监理工程师通知回复单

工程名称：平陆县 100MW 农光互补光伏发电项目

编号：SPEC-JLTZHF-PL-072

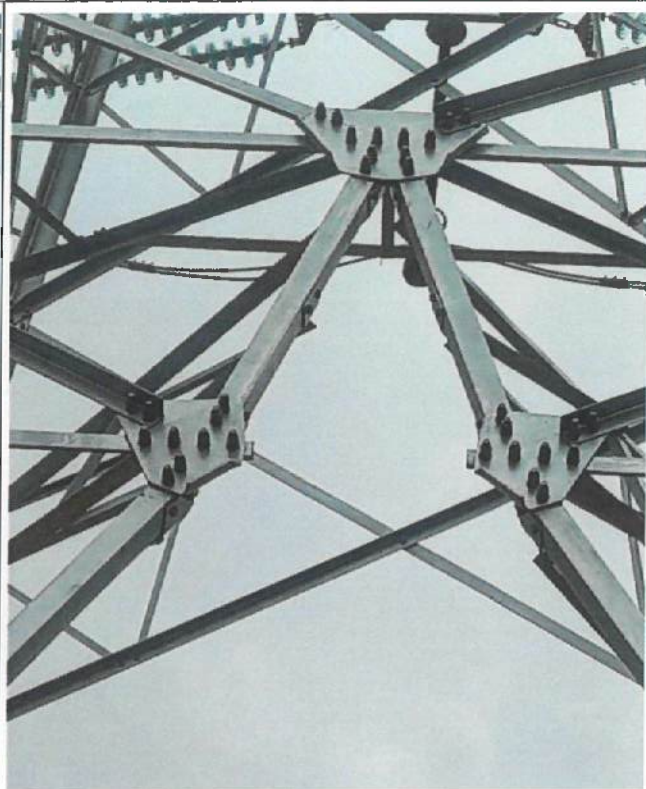
1、送出 G14 塔基缺少防盗帽

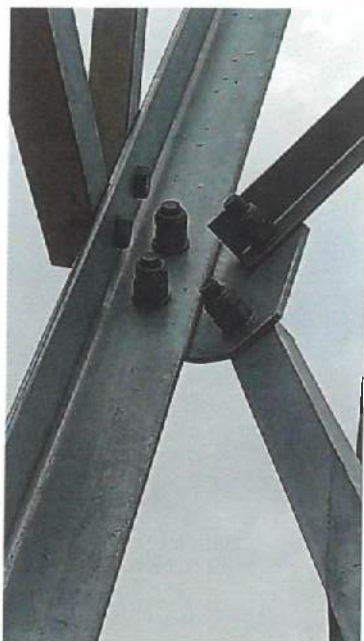
2、送出 G14 塔基缺少防盗帽且未拧紧

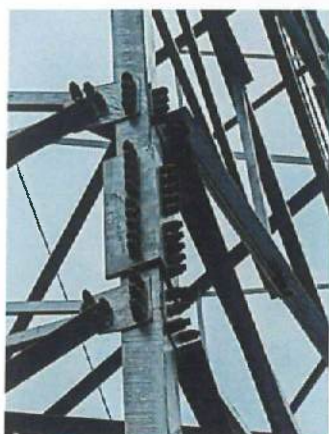
13、送出 G16 缺少防盗帽
